専決処分の報告について

令和6年度震生湖太鼓橋架替工事の請負契約の変更について、地方自治法第180条第1項の規定による「議会の委任による市長の専決処分について」に基づき、市長において次のとおり専決処分する。

報告第 2 2 号説明資料

令和 6 年度震生湖太鼓橋架替工事

修景平面図 S=1/100

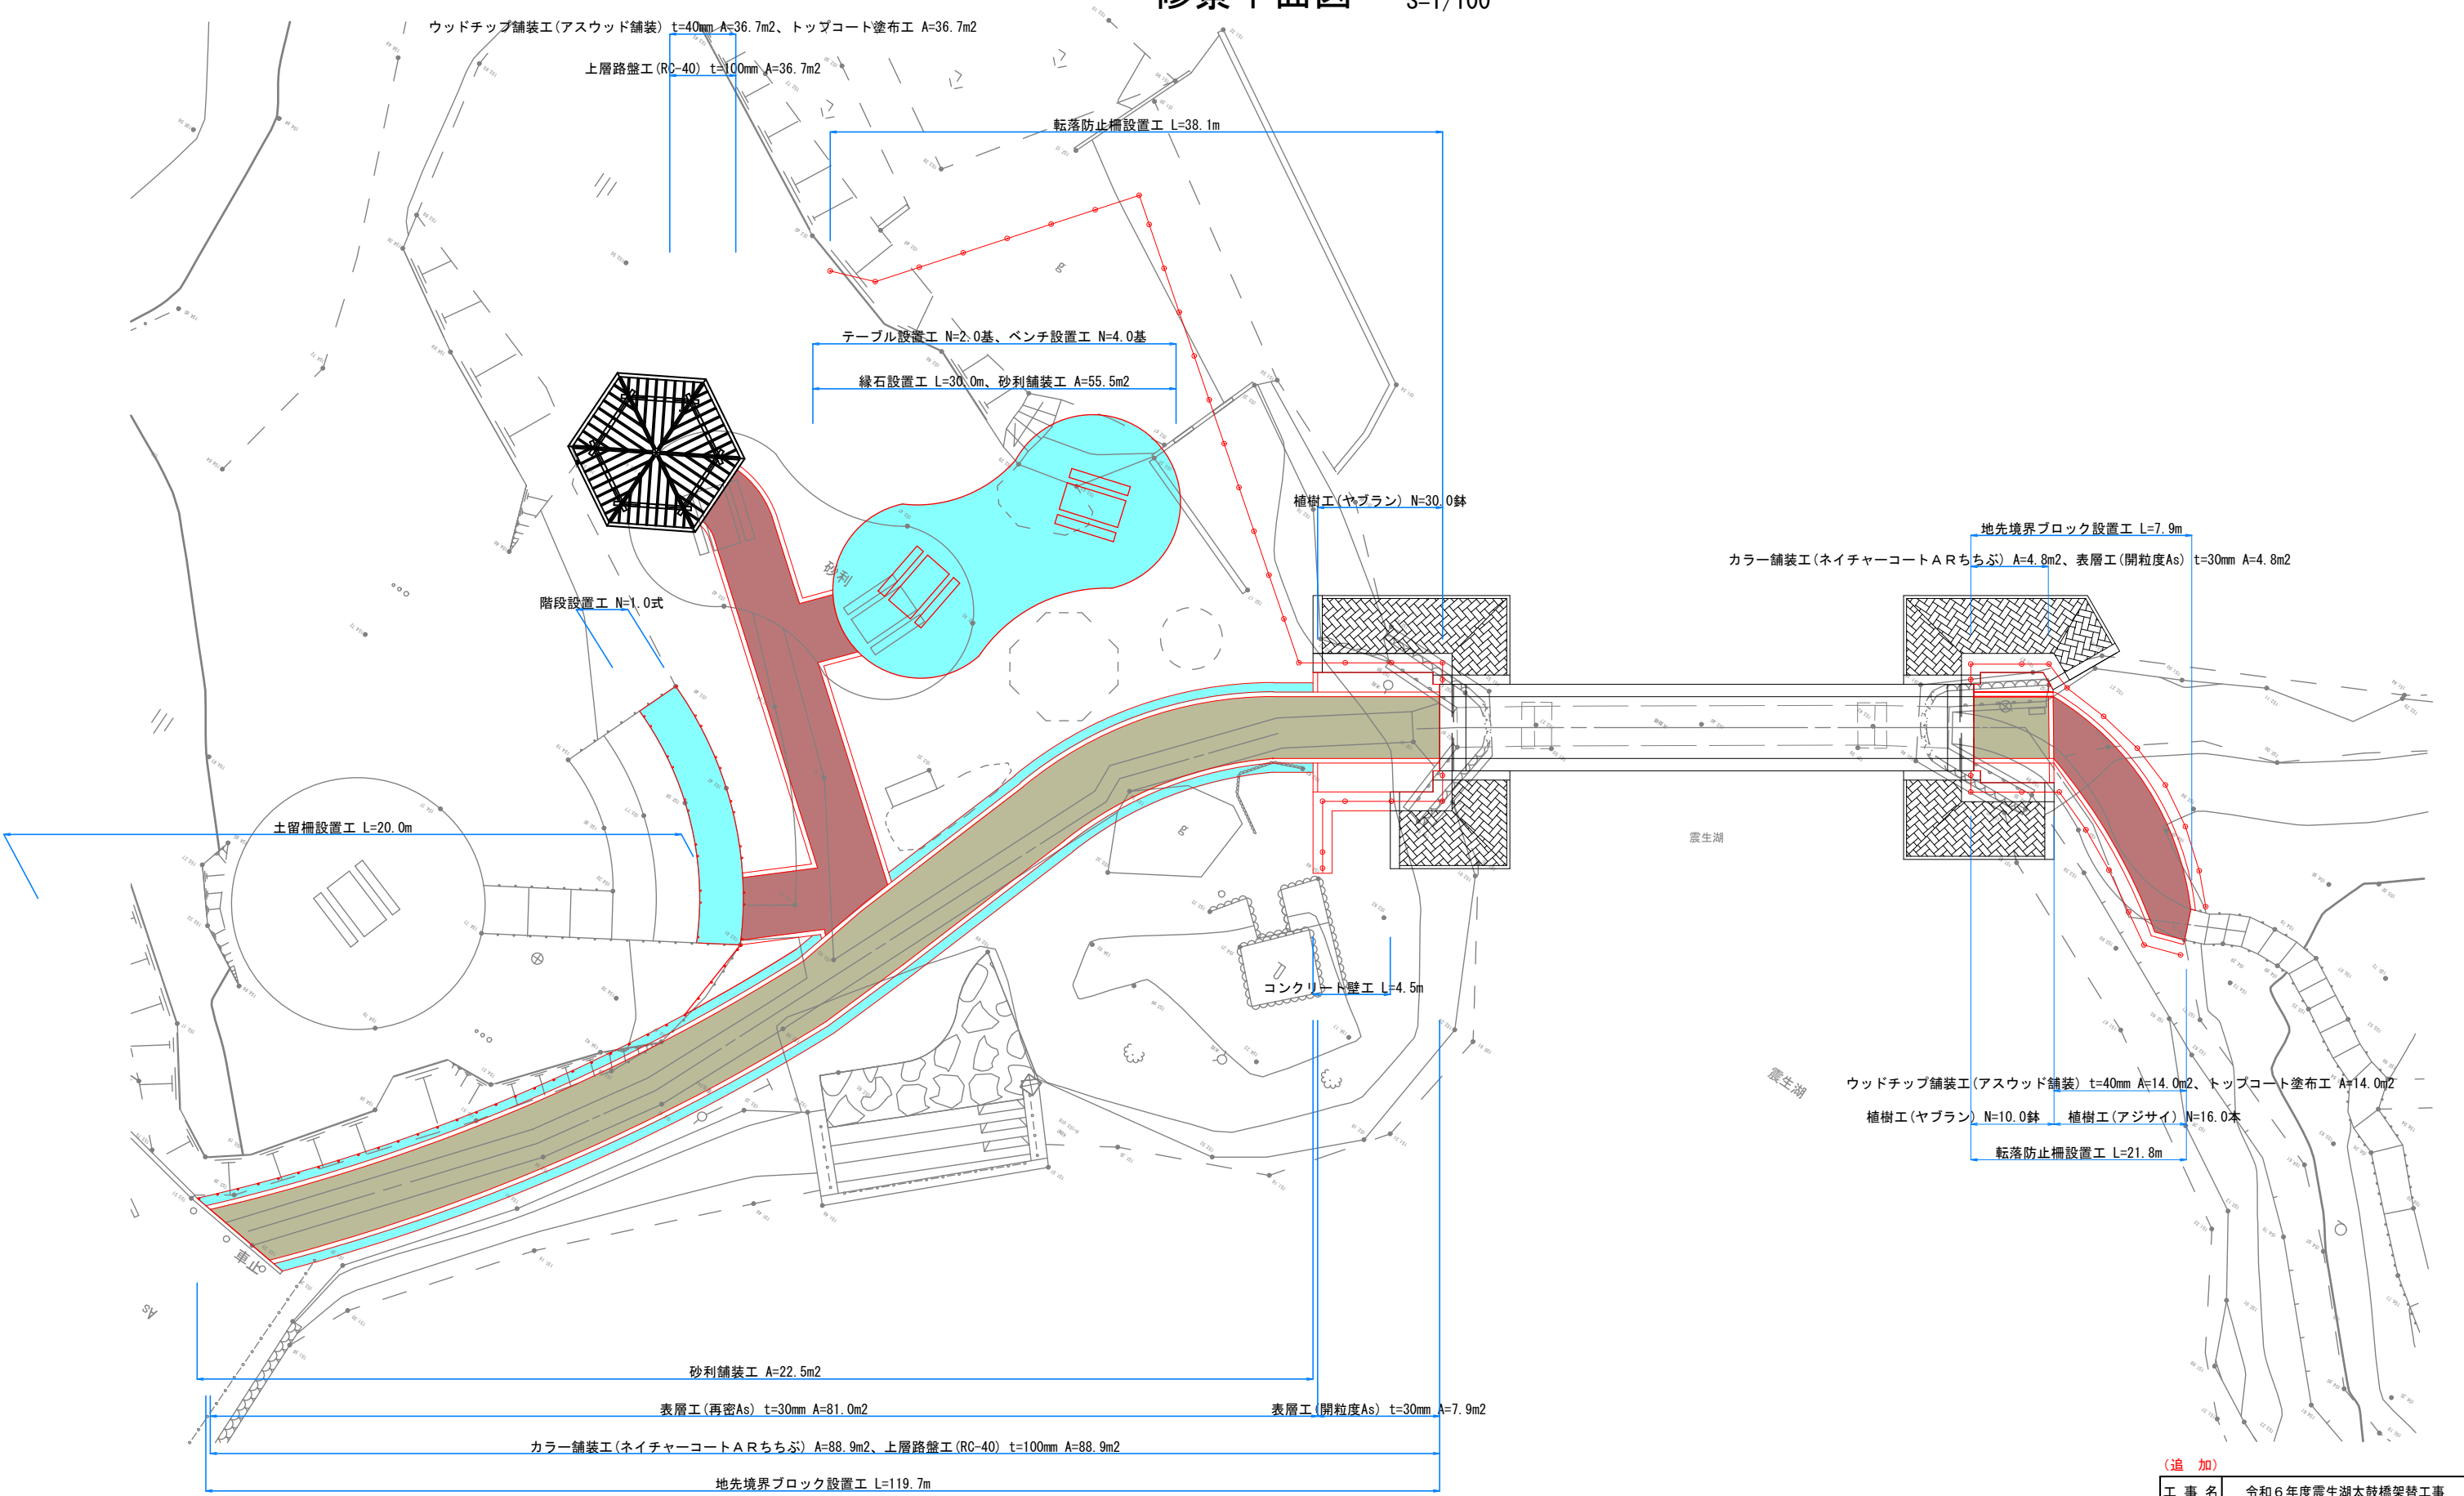
(3) 修景工の追加（増額変更）

震生湖公園内の園路等について、当初未確定であった修景範囲が確定したことから、園路舗装工等を追加し、増額変更するものです。

(3) 修景工の追加（一式）

(追加)
